监理通知单

工程名称：汨罗 2×20 兆瓦渔光互补扶贫项目

编号：ZHJL-ML-048

事由：关于光伏区施工质量事宜

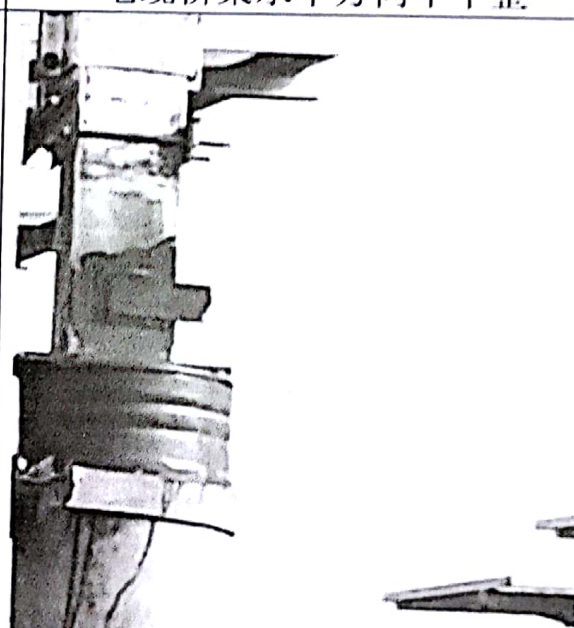
个别立柱焊接后偏移较大

电缆桥架水平方向不平整

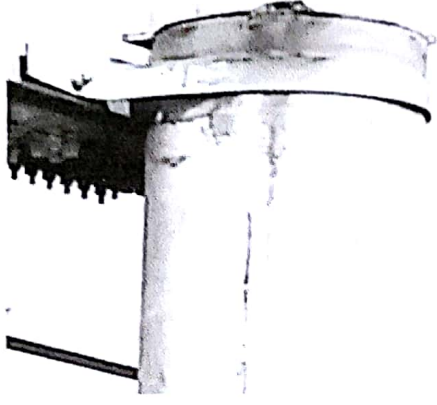
个别管桩轴线偏差较大

接地扁铁焊接长度不够
